RESOLUCIÓN N°

POR MEDIO DE LA CUAL SE RENUEVA UN PERMISO DE VERTIMIENTOS Y SE ADOPTAN OTRAS DETERMINACIONES

Que mediante Auto AU-00175-2025 del 15 de enero de 2025, se dio inicio al trámite ambiental **DE RENOVACION DE PERMISO DE VERTIMIENTOS**, otorgado mediante Resolución con radicado N° 112-3416-2015 del 27 de julio de 2015, solicitado por la señora **SINDY ALEJANDRA OROZCO LOPEZ** identificada con cédula de ciudadanía 1.040.040.626, actuando en calidad Administradora y Representante legal de la **PARCELACION MONTEALTO P.H.** con Nit 901.422.212-4, para el sistema de tratamiento y disposición final de aguas residuales domésticas, para el desarrollo del proyecto **PARCELACION MONTE ALTO P.H.**, en beneficio del predio con FMI **017-57426**, ubicados en la vereda Don Diego del municipio de El Retiro, Ant.

Imagen N° 2 Zonificación ambiental predio con FM: 017-57426

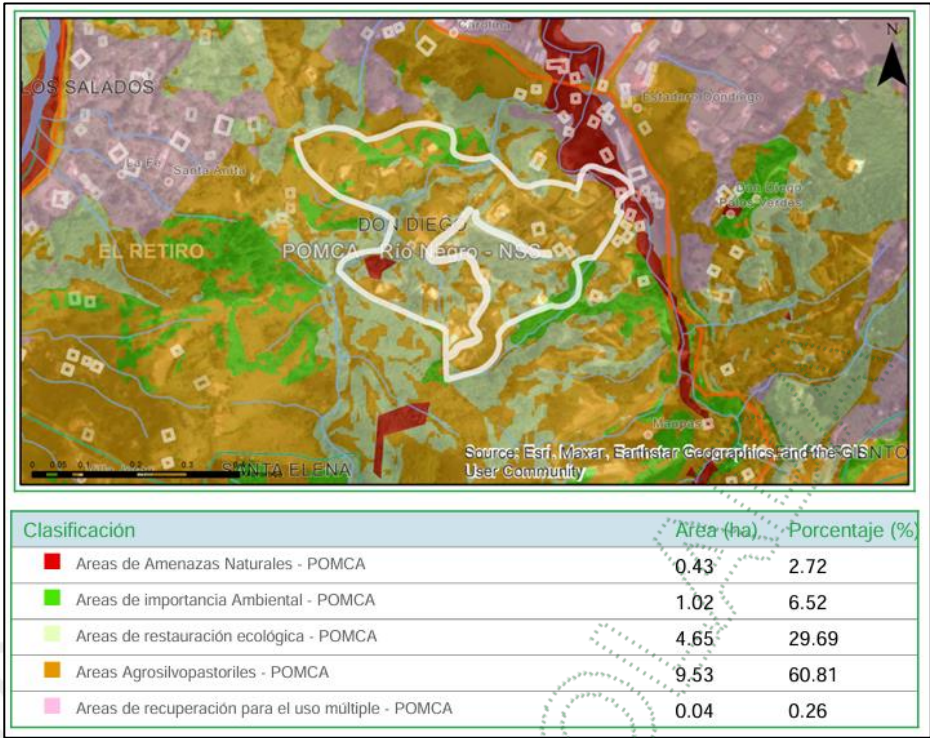
- Áreas de protección por Rondas Hídricas. Con base en el Sistema de Información Geográfico de Cornare y verificaciones en visita técnica, el predio de interés presenta limitaciones ambientales derivadas del Acuerdo Corporativo 251 de 2011, el cual fija las Determinantes Ambientales para la reglamentación de las rondas hídricas y las áreas de protección o conservación aferente a las corrientes hídricas y nacimientos de agua, considerando los drenajes sencillos que discurren sobre su lindero oriental.
- POMCA: Una vez consultado en el Sistema de Información Ambiental Regional SIAR de Cornare, la parcelación Montealto se encuentra ubicado en el POMCA del Río Negro, el cual fue aprobado mediante la Resolución N°112-7296 del 21 de diciembre de 2017, cuyo régimen de uso fue establecido mediante Resolución N°112-4795-2018, modificada por la Resolución N°RE-04227 del 1 de noviembre de 2022:

Según el anterior análisis la parcelación Montealto, se encuentra aprovechando las densidades máximas de 3 viv/ha, con un total de 39 viviendas por lo que se encuentra acorde al Plan Básico de Ordenamiento Territorial. La configuración de la parcelación siempre debe conservar las áreas de protección ambiental, en este caso las zonas aferentes a dos drenajes sencillos que discurren sobre el lindero oriental del predio y las zonas de conservación y protección ambiental delimitadas en la zonificación del POMCA.

Imagen N° 3. Extensión de lámina retorno a 100 años, tramo de interés Quebrada la Chuscala.

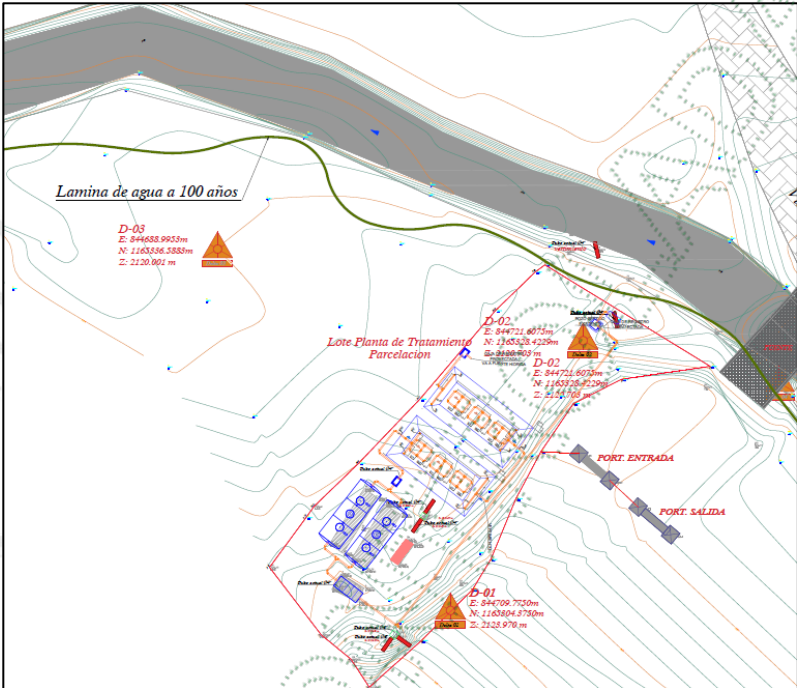
Cuerpo receptor del vertimiento	Nombre fuente Receptora	Caudal autorizado	Tipo de vertimiento	Tipo de flujo:	Tiempo de descarga	Frecuencia de la descarga
Quebrada	La Chuscala	0.41 L/s	Doméstico	Intermitente	24 (horas/día)	30(días/mes)
Coordenadas de la descarga (Magna sirgas):		LONGITUD (W) - X			LATITUD (N) Y	
		-75° 28' 46.2"			6° 5' 17.34"	
					Z:	
					2162

Imagen 4. Localización tramo de monitoreo.

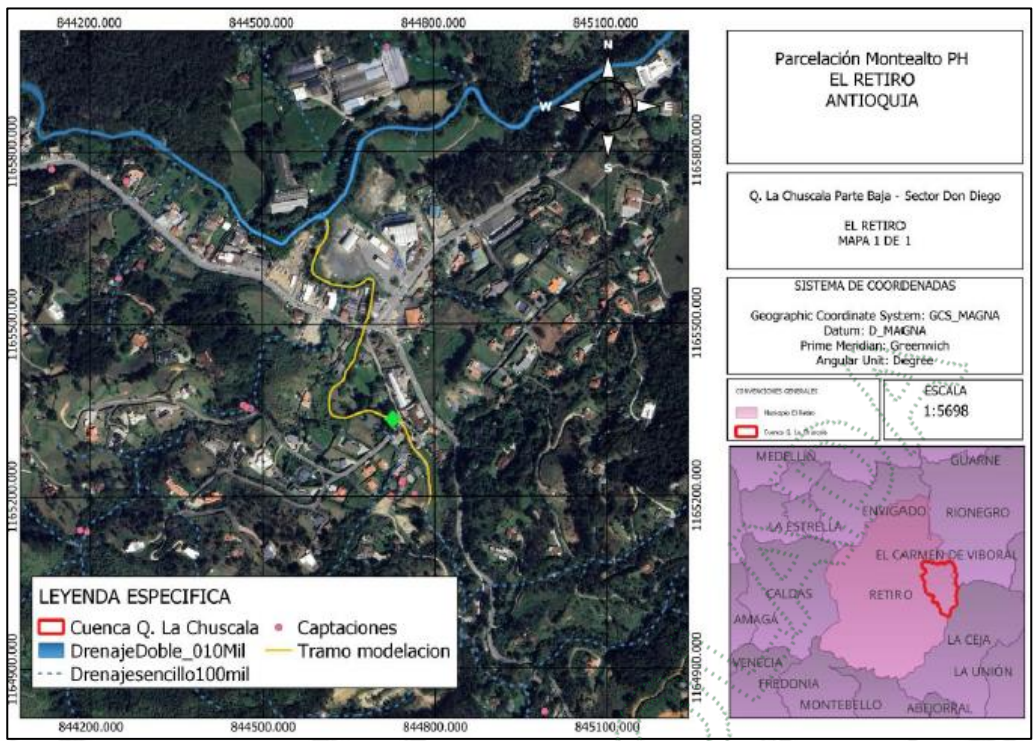
Se presenta informe de Modelación sobre la Quebrada La Chuscala mediante el Modelo QUAL2K, se realizó la modelación en un tramo de 752 metros con tres puntos de monitoreo denominados así; Los Puntos 1 y 3 denominados aguas arriba y aguas abajo, corresponden a los puntos de muestro, mientras que el punto 2 corresponde al sitio del vertimiento.

El estudio hidrológico arrojó un caudal medio a largo plazo de 0.81 m³/s en el punto donde se proyecta la descarga de agua residual doméstica, partiendo de este valor y usando el 25 % se determinó el caudal mínimo utilizado en la modelación correspondiente al 0.2 m³/s.
